Wettbewerb für eine Sportplatz- und Schwimmbadanlage in Schwanden, Kt. Glarus

Aus dem Bericht des Preisgerichtes

1. Preis, 2500 Fr., Entwurf Nr. 11. Verfasser Arch. OSKAR SCHIESSER, Aarau Fassaden 1 : 500

2. Preis (2200 Fr.), Entwurf Nr. 13. Verfasser Dipl. Arch. B. KÖNIG und Gartenarch. H. NUSSBAUMER, Zürich

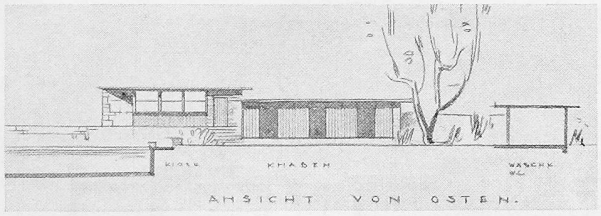
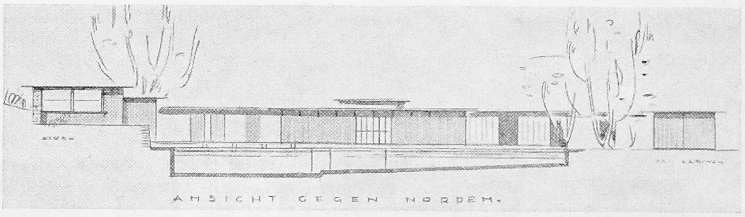
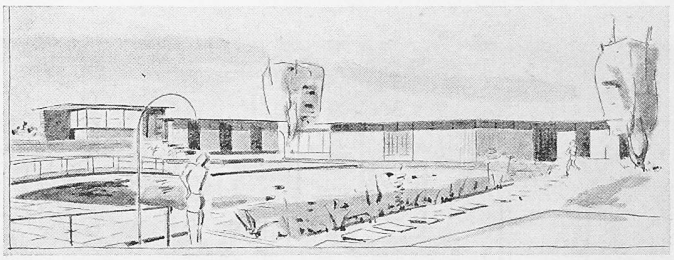
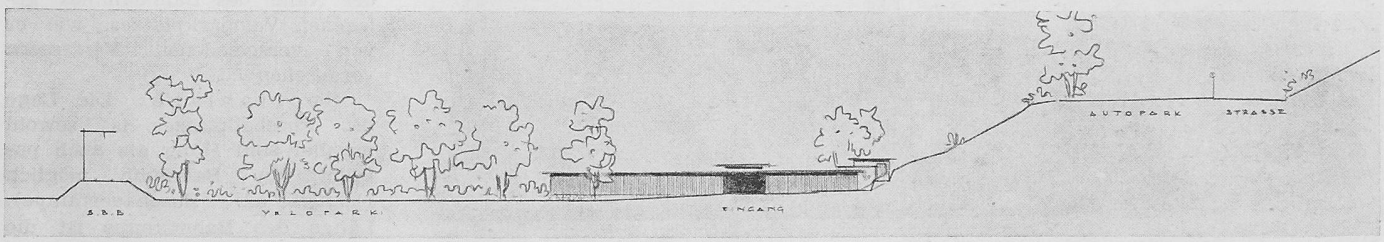
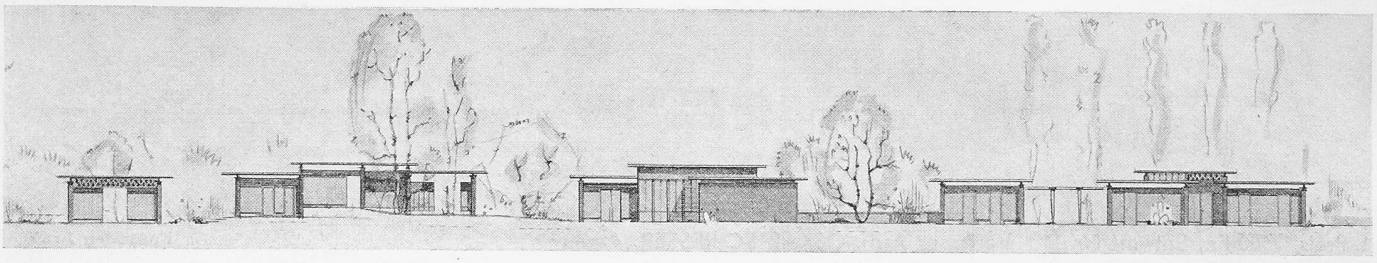
Vorteile: Sportplatz parallel zum Hang, mit richtiger Orientierung; gute Verwendung der Randzonen; Bepflanzungsmöglichkeit. Gut zusammenhängende Wasserfläche. Zusammenfassung der lärmerfüllten Zonen (Nichtschwimmerbecken, Planschbecken, Spielwiese) in Nachbarschaft des Sportplatzes. Ausnützung des Baum- und Strauchbestandes und der untern Hangzone im SW und W zur Anlage von Liegeterrassen. Erhöht liegendes Buffet nahe am Eingang, mit Blick gegen SO (keine Blendung). Die Zusammenfassung der Bauten und Wasserflächen ergibt eine schöne, geschlossene Wirkung und ermöglicht die Anlage einer grossen, zusammenhängenden Grünfläche, die geschickt unterteilt ist. Die formale Haltung des Projekts ist harmonisch und einfach. Grundfläche der Hochbauten rd. 550 m².

Nachteile: Vernachlässigung des wichtigen Zuganges längs der Bahnlinie (Darstellung?). Stellung des Garderobegebäudes der Sportanlage betriebs- und verkehrstechnisch ungünstig. (Die Darstellung ist irreführend, es liegt bereits in der Böschung.) Zusammenfassung von Hochsprung- und Weitsprunganlage nicht angängig. Zu geringes Ausmass des Nichtschwimmerbeckens. Das Wasserbecken ist zu nahe an die Bauten herangerückt, der Zugang zur Zuschauerrampe (allgemeiner Umgang um das Bekken) behindert die Gäste des Restaurants. Auch für die Einrichtung einer ausreichenden Vorreinigung fehlt der nötige Platz. Die bergseitige Schwimmbahn wird durch die Abschrägung des Beckens beeinträchtigt. Die Bügelabgaben liegen im allgemeinen Verkehrsgang und behindern in dieser Form den Verkehr. Die Garderobenräume sind zum Teil etwas knapp bemessen.

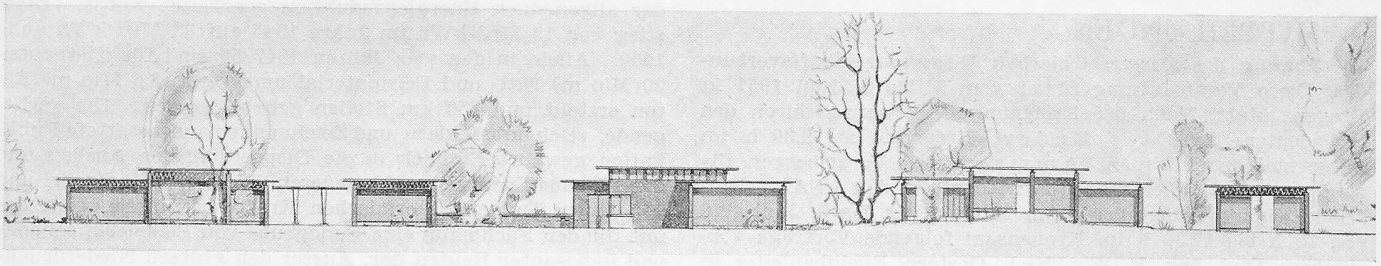
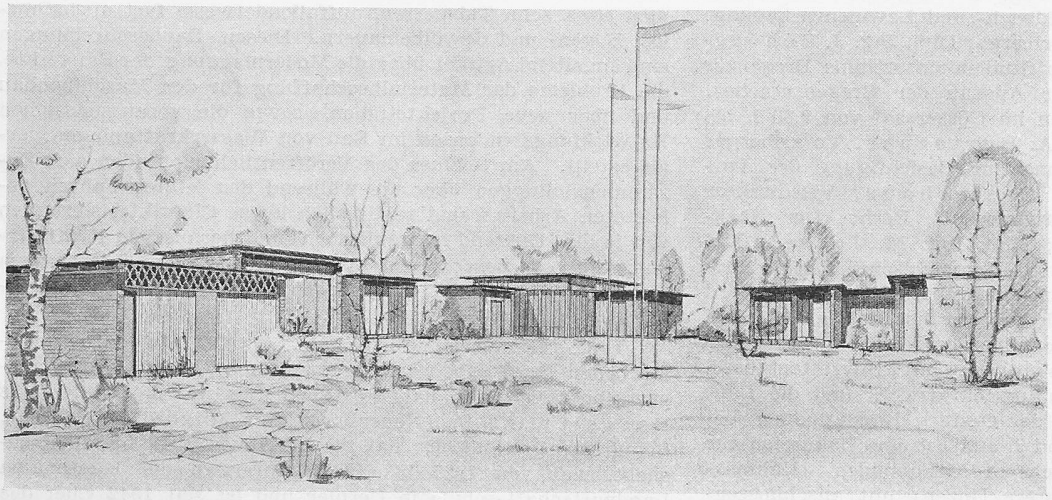
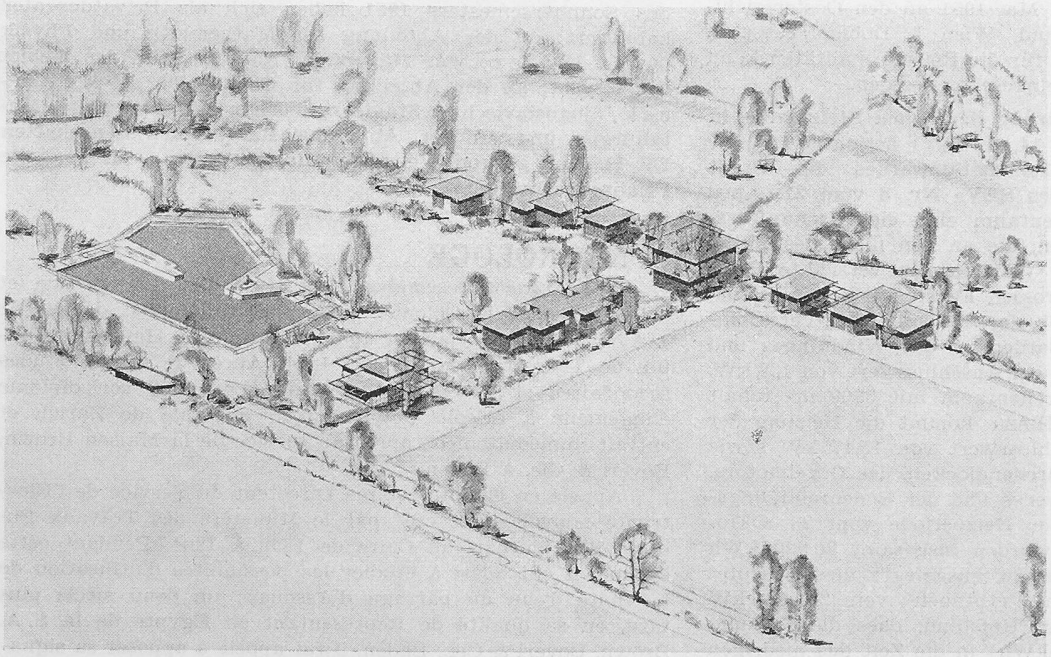
V o r t e i l e: Nichtschwimmer- und Planschbecken liegen benachbart, letzteres nahe den Familienkabinen. Die Spielplätze sind an den Bahndamm gerückt. Die zusammengefasste Wasserfläche ist rings von genügend Grünfläche umgeben. Bewusste Ausbildung des vorhandenen Südwestabhanges zu Liegeterrassen. Gute Organisation von Schwimmer- und Nichtschwimmerbekken. Die Lage des Restaurants gestattet auch einen Buffetbetrieb für den Sportplatz. Anlage der Bauten in mehreren gutdurchlüfteten Trakten. Die rhythmische Verteilung der Baukörper und die entsprechende Gliederung des Geländes durch Baum- und Strauchgruppen gibt der ganzen Anlage den Eindruck des natürlich Gewachsenen. Auch die Gestaltung des Bassins und die Terrassierung zeigen die gleiche Auffassung. Grundfläche der Hochbauten rd. 550 m².

N a c h t e i l e : Die 100-m-Bahn verunmöglicht den direkten Zugang zum Zentrum der Anlage und zwingt zum Umweg um den Sportplatz, was besonders für die Besucher aus dem Hinterland nachteilig ist. An eine ringsumlaufende Einfriedung des Sportplatzes und an die Ausbildung eines besonderen Einganges zu demselben ist nicht zu denken. Zu geringes Ausmass des Nichtschwimmer- und Planschbeckens. Eingang zum Nichtschwimmerbecken in zu grosser Entfernung von der Schülergarderobe. Der Ausblick vom Restaurant durch Wasserblendung beeinträchtigt. Die Führung der Wege zu beiden Seiten der Garderobenbauten wirkt unübersichtlich und erschwert die Kontrolle durch den Badmeister. Die Ausgestaltung der Wege ist zu aufwendig.
